Mémoire en réponse à l'avis de l'Autorité Environnementale

Centrale solaire au sol de Saint-Vallier (16)

Objet : Réponse à l'avis de l'Autorité Environnementale, consultée le 8 décembre 2021, concernant un projet photovoltaïque au sol sur la commune de Saint-Vallier.

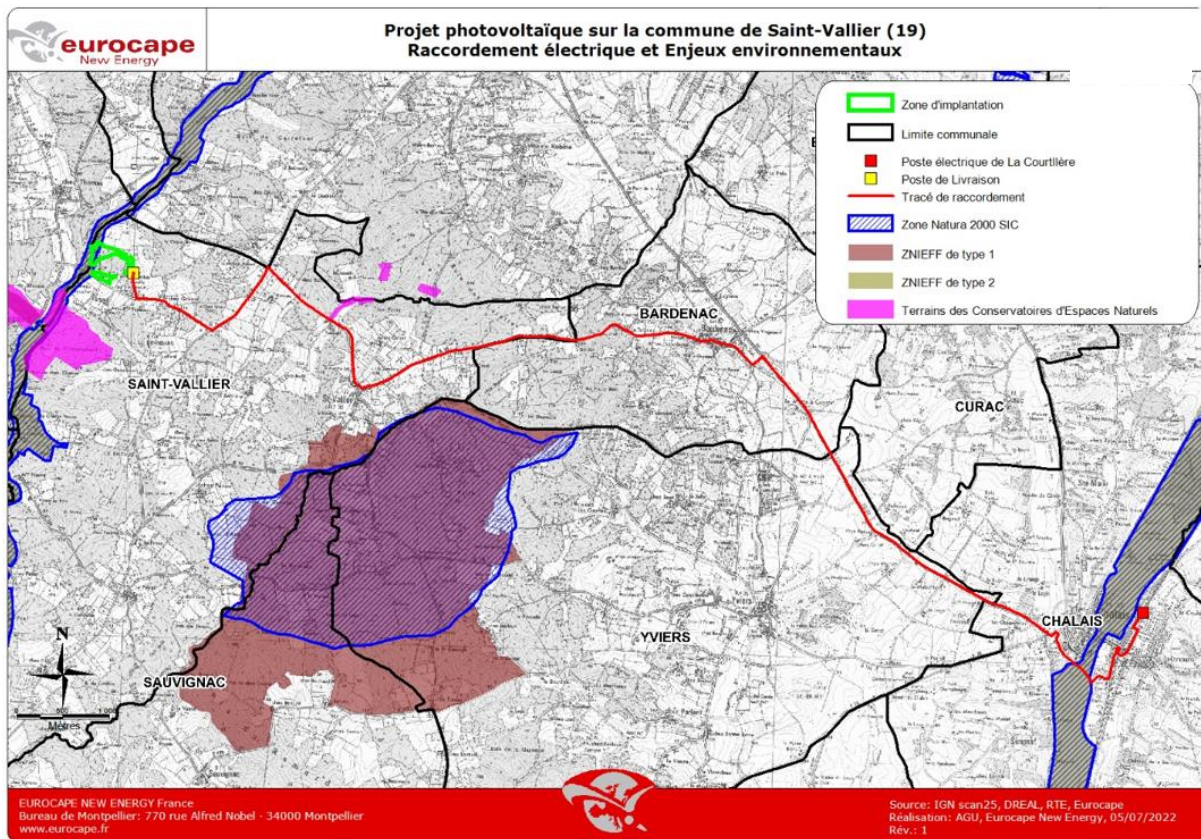
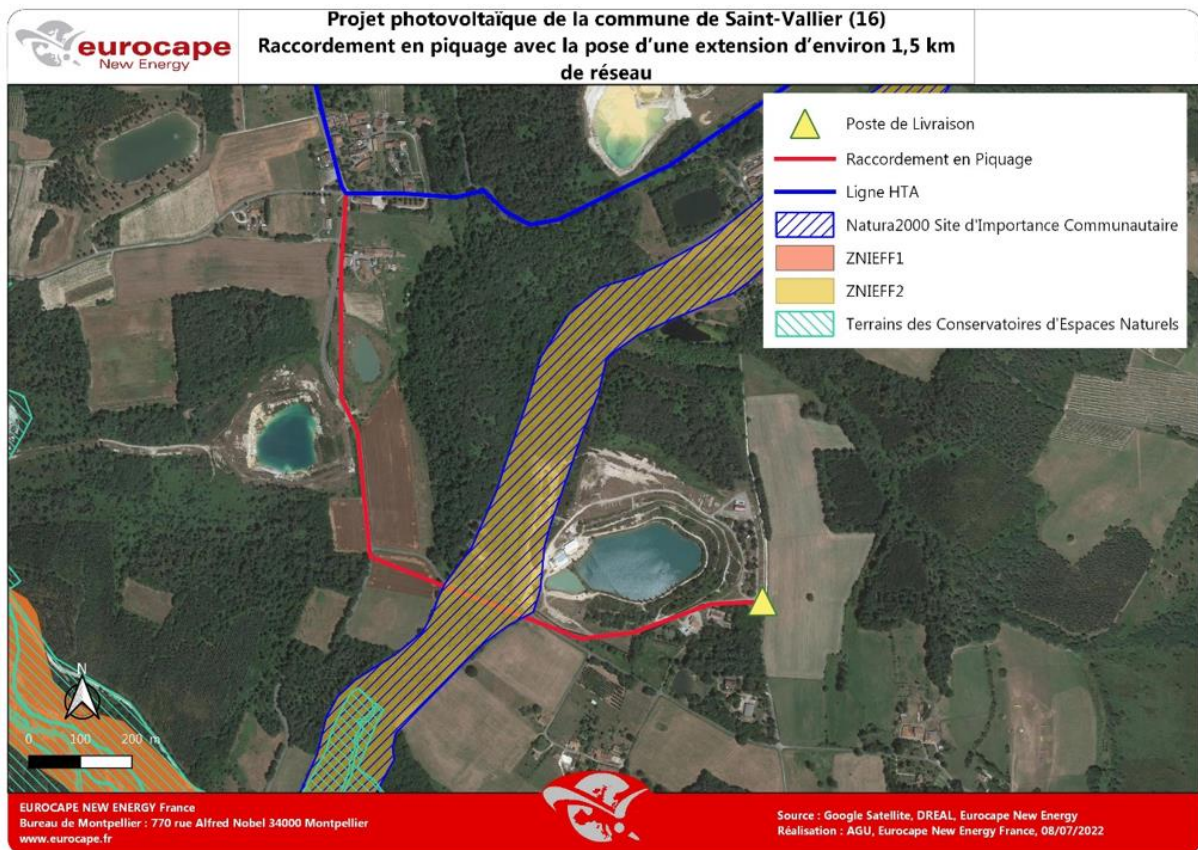
La MRAe considère que les impacts du raccordement, partie intégrante du projet, et la démarche "Éviter Réduire Compenser" l'accompagnant, devraient être présentés dans le dossier.

Le réseau de raccordement électrique externe relie le poste de livraison du projet au poste source choisi par le gestionnaire de réseau de transport d'électricité. Ce réseau sera entièrement enterré et réalisé par câbles de 20 kV.

Dans cette partie, deux hypothèses de solutions de raccordement externe sont présentées.

Ces tracés ne sont pas définitifs, et le choix du poste source pourra être amené à évoluer. A noter cependant qu'au vu de la distance importante des autres postes sources disponibles, deux options alternatives sont possibles : LA COURTILLERE (11,5 km à vol d'oiseau) et MONTGUYON (17,9 km). La solution de raccordement sous-terrain à la COURTILLERE est aujourd'hui la plus probable et la moins coûteuse (Tracé n°1). Il est également possible d'envisager un raccordement en piquage, directement à une ligne haute tension (Tracé n°2). Cette option ne sera validée techniquement qu'au moment de la PTF d'Enedis. Auquel cas, elle sera favorisée car elle nécessite le tracé de raccordement de moindre longueur ainsi que celui de plus faible incidence environnementale.

La solution de raccordement locale « en piquage » consiste à se raccorder sur les réseaux HTA existants passant à quelques centaines de mètres au nord du projet. Ce raccordement serait donc de moindre impact environnemental, parcourant 1,9 km jusqu'au hameau de GUIZENGEARD. Le câble partirait par voie souterraine du poste de Livraison du projet vers une armoire de coupure d'Enedis installée au pied de la ligne HTA située au croisement du carrefour du hameau. Le tracé exact sera défini par Enedis. Si cette solution est possible, elle sera retenue pour le projet.

Figure 11 : Vue aérienne du site (07/2019)

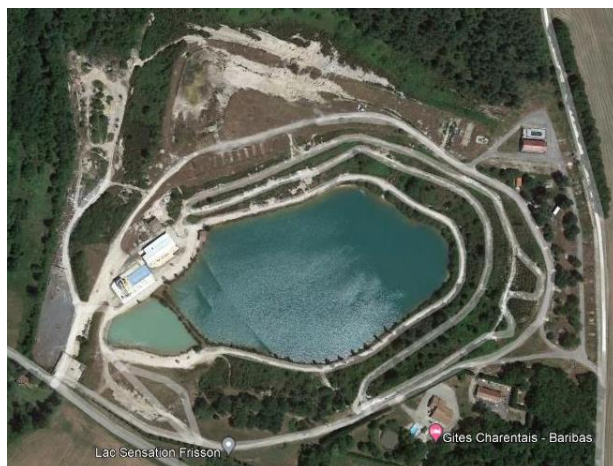
L'historique du site sur lequel s'implante le projet (périmètres successifs d'exploitation et d'activités, durées d'utilisation, suivis des mesures, modalités de remise en état prévues initialement, etc) reste également un point manquant dans le dossier d'étude d'impact. Ces manques gênent grandement à l'appréhension des enjeux liés à ce site remanié.

La visite effectuée sur site a permis de valider les prescriptions de l'arrêté préfectoral d'autorisation d'exploitation. Cependant, les pins maritimes n'ont pas poussé de sorte à former une forêt. Des pins étaient présents à l'est, et également sur une partie du Sud. Le reste du site en était dépourvu, comme en atteste l'image ci-dessous, datant de 2019.

La présence de pins maritimes concernés par le projet représentait 0,8 ha (voir Figure 12), à l'est les pins étaient espacés (un camping était présent jusqu'en 2019 avec plusieurs mobiles homes)

Figure 13 : Coupe des terrains AA'

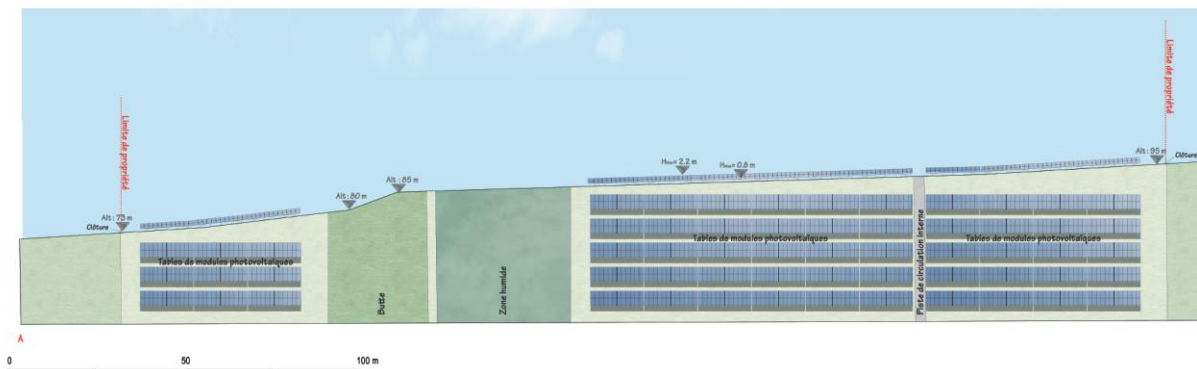
La MRAe signale que le dossier ne présente pas de coupe du terrain alors que ce support aurait permis une meilleure appréhension du projet et de son implantation.

Deux coupes de terrain sont présentes dans les plans du Permis de construire (PC 3.2, voir [Annexe 2](#))

Figure 21 : Implantation et localisation des zones humides

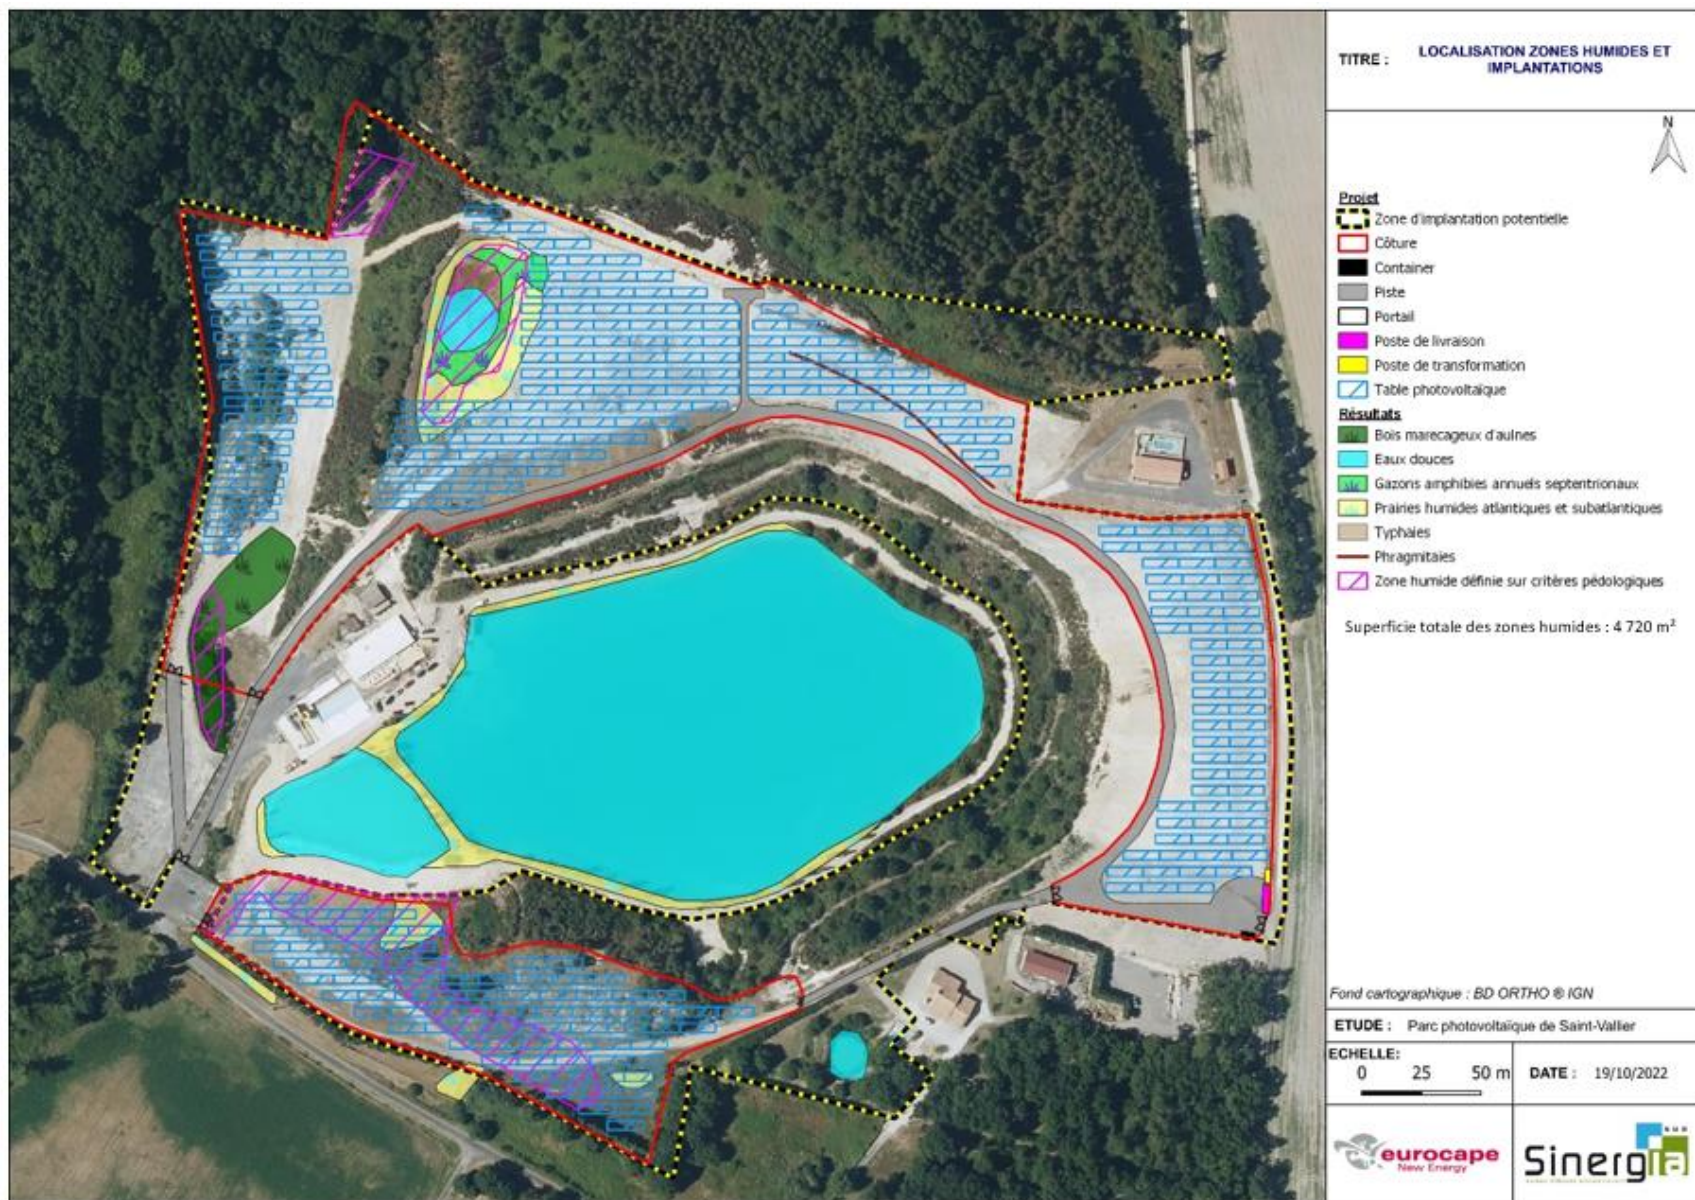
La MRAe demande au porteur de reprendre son étude concernant les zones humides et d'adapter son projet en conséquence.

L'étude habitats/flore pour déterminer les zones humides prend bien en compte les résultats des habitats naturels avant remaniement, comme l'illustre la figure 118.

Cependant, la surface impactée mentionnée dans le texte de la partie IV.3 est effectivement erronée puisque les 3 820 m² cités concernent uniquement les zones humides pédologiques. Une partie des habitats naturels caractéristiques des zones humides se recoupent avec des zones humides pédologiques, cependant il faut rajouter à la surface de zones humides non évitées par l'implantation du projet environ 900 m² correspondant aux morceaux de prairies humides et de gazons amphibies présents au nord-ouest de la zone d'implantation potentielle, ainsi qu'au linéaire de phragmites d'une centaine de mètres présent au nord-est de la zone d'implantation potentielle. En considérant qu'au niveau de ces zones, aucune structure autre que les tables photovoltaïques ne sera installée, et que l'imperméabilisation a lieu uniquement au niveau des pieux des tables photovoltaïques, il est possible de calculer la surface totale d'imperméabilisation : la surface d'un pieu battu est de 12 cm² environ⁵. Le projet totalise environ 3 900 pieux soit une surface de 4,68 m². La clôture de 2278 mètres linéaires, représente environ 911 poteaux, soit une surface d'imperméabilisation de 1,1 m².

Figure 22 : Position de la "Prairie à Molinie"

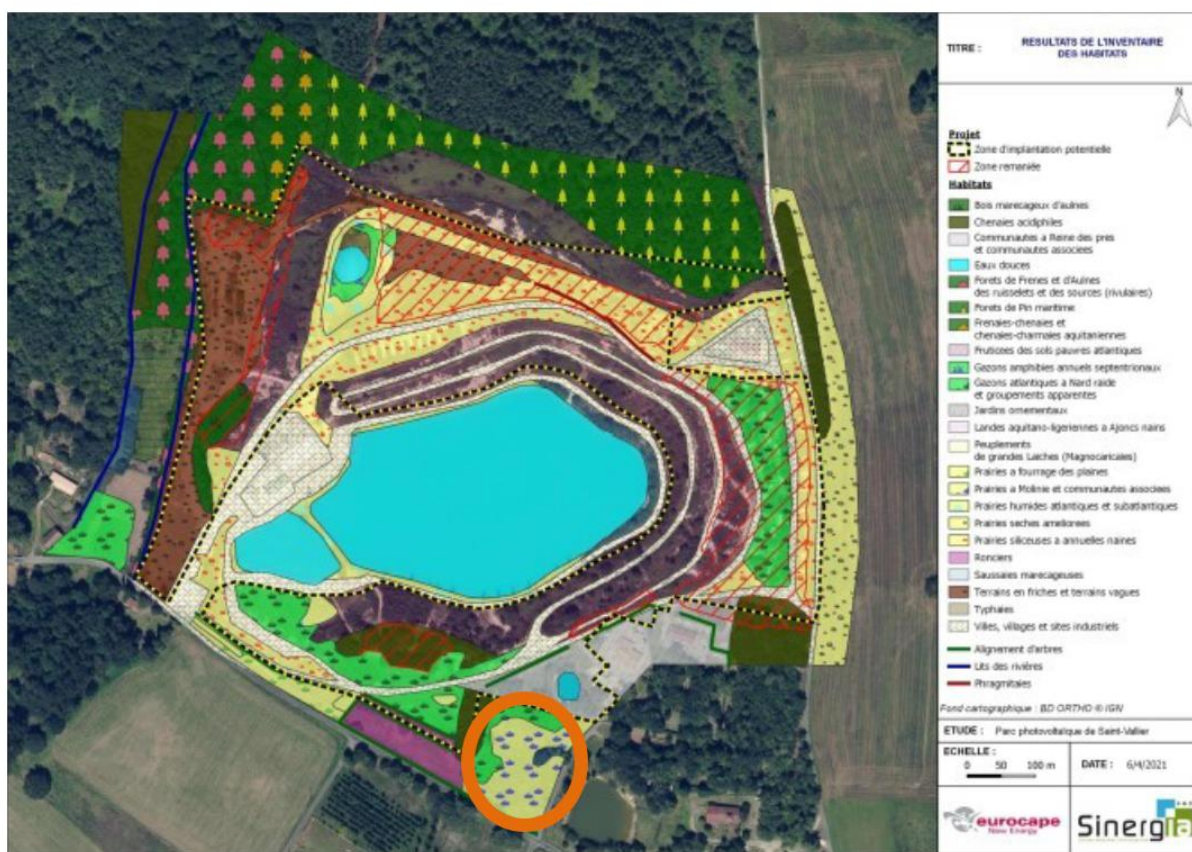
La MRAe demande au porteur de projet de compléter son inventaire concernant l'entomofaune par des prospections pendant les périodes d'observations favorables aux espèces ayant participé à la désignation du site Natura 2000 des vallées du Lary et du Palais.

Les inventaires floristiques ont effectivement mis en évidence l'habitat « Prairies à Molinie et communautés associées » au sein du périmètre d'étude mais en dehors de la zone d'implantation potentielle (voir Figure 22) et du secteur finalement aménagé dans le cadre de l'opération. Cet habitat abrite notamment la Molinie bleue, plante hôte du Fadet des laïches comme l'évoque l'Autorité environnementale. Il est important de préciser que la Molinie bleue n'a été contactée qu'au niveau de ce patch d'habitat et que la seconde plante hôte du Fadet des laïches, à savoir le Choin noirâtre, n'a pas été contacté dans le cadre de ce projet.

Au vu de l'absence d'habitats favorables et de plantes hôtes au sein de la zone d'implantation potentielle et de la zone d'emprise du projet, il n'est pas apparu nécessaire de conduire des inventaires spécifiquement orientés vers la détection du Fadet des laïches. De plus les incidences résiduelles sur cet habitat ont été définies comme nulles (pour la destruction de tout ou partie de l'habitat) et très faibles (pour l'introduction accidentelle d'espèces exotiques envahissantes et de pollutions). La probabilité d'impacter l'habitat favorable au Fadet des laïches et par conséquent cette espèce est donc très faible.

Figure 24 : Résultats de la prospection réalisée sur le territoire de la communauté de communes 4B Sud Charente

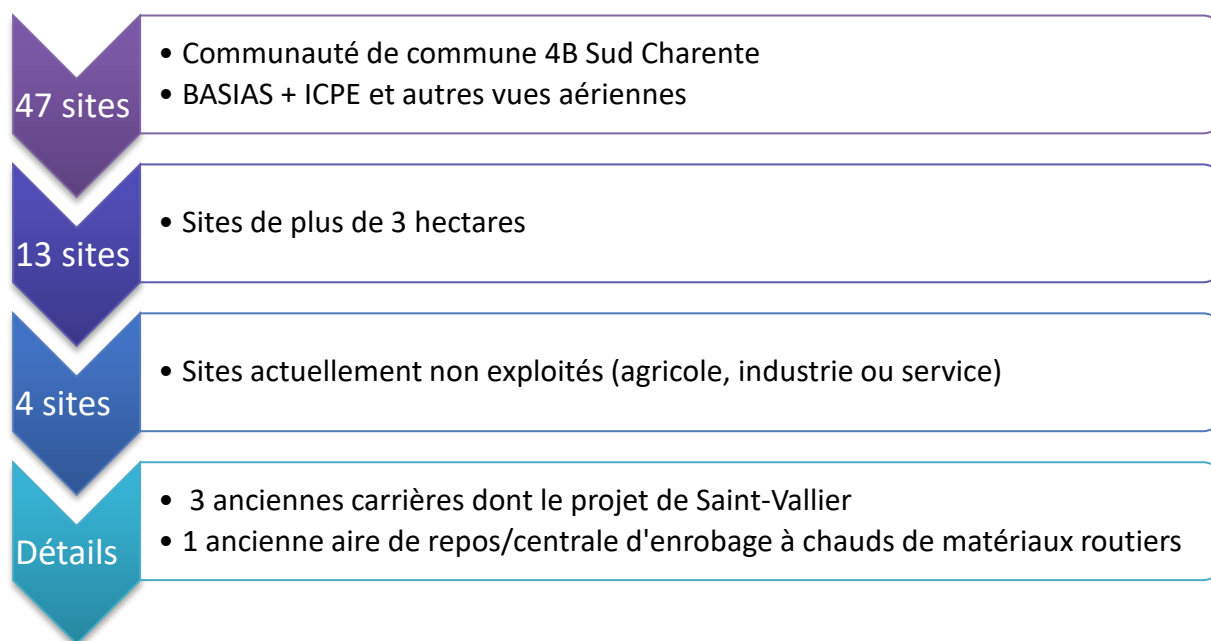
La MRAe relève qu'il n'y a pas eu d'étude de sites alternatifs. De plus, l'implantation de panneaux ne respecte pas les préconisations précisées dans l'étude en page 215 sans apporter de justifications ou d'explications.

Une sélection a été faite afin de garder les sites ayant une qualité technico-économique viable c'est-à-dire sur des sols ayant une surface minimale nécessaire pour une production suffisante d'électricité. Dans le même état d'esprit, certains terrains ont été exclus de l'analyse du fait de la présence de caractéristiques topographiques contraignantes (proximité d'obstacle pouvant créer de l'ombrage, pente excessive et trop irrégulière, ...).

Ce faisant, une dizaine de sites ont été examinés plus en détails pour leurs caractéristiques plus favorables que d'autres à l'implantation d'une centrale solaire photovoltaïque. Les résultats de la prospection réalisée sont présentés dans la Figure 24.

Cartographie des zones remaniées en 2020 (défrichement), étude d'impact page 58

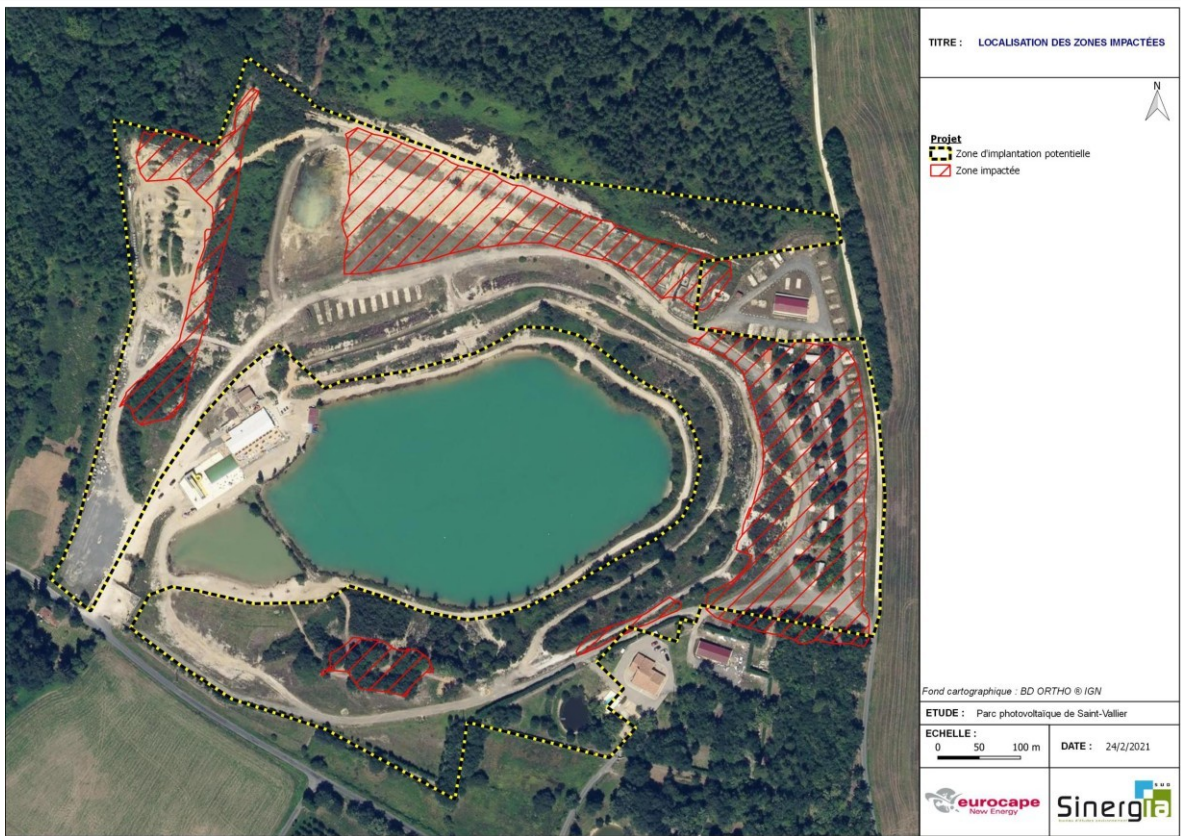
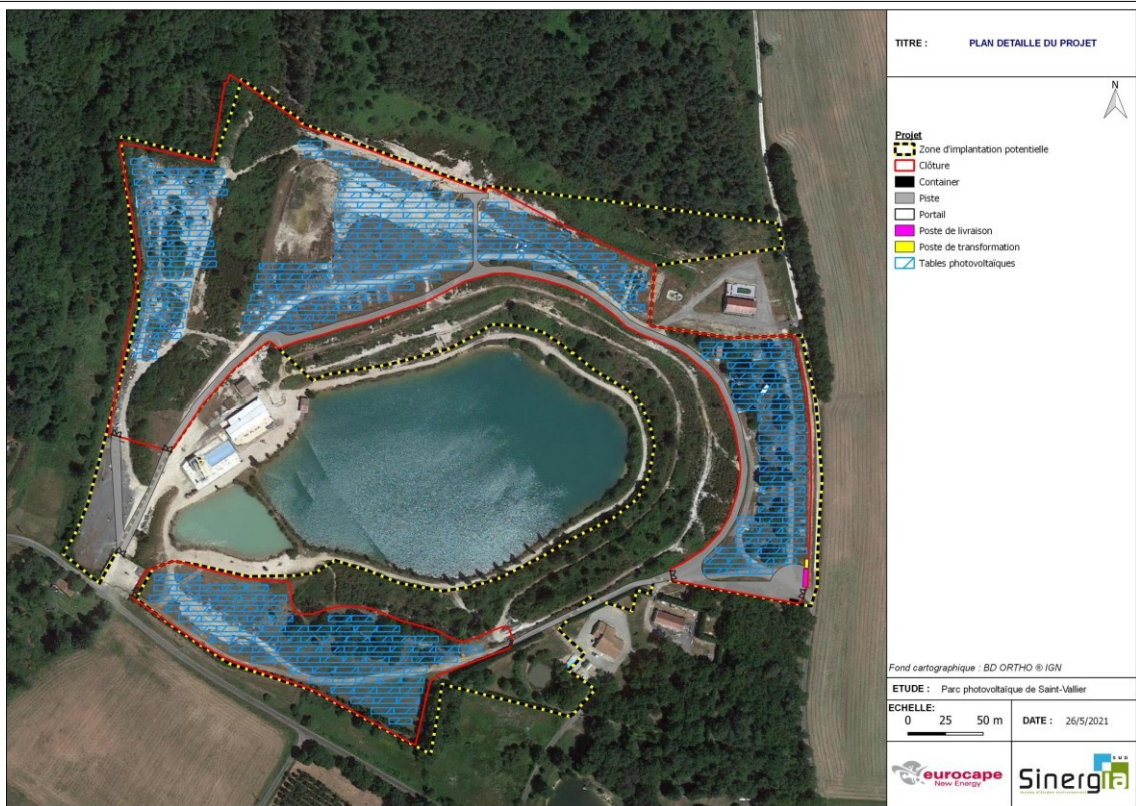
Un défrichement a été réalisé en juillet 2020 sur la ZIP² du projet. La MRAe constate que l'implantation des panneaux photovoltaïques se superpose à ces zones défrichées (voir cartographies ci-après).

Les modifications ayant été réalisées sur le site ne sont pas de l'initiative d'Eurocape, mais résulte d'un choix du propriétaire. En effet c'est en nous rendant sur le site que nous avons fait état de la situation et souhaité que l'étude d'impact soit mise à jour, afin de déposer un dossier conforme avec l'état du site.
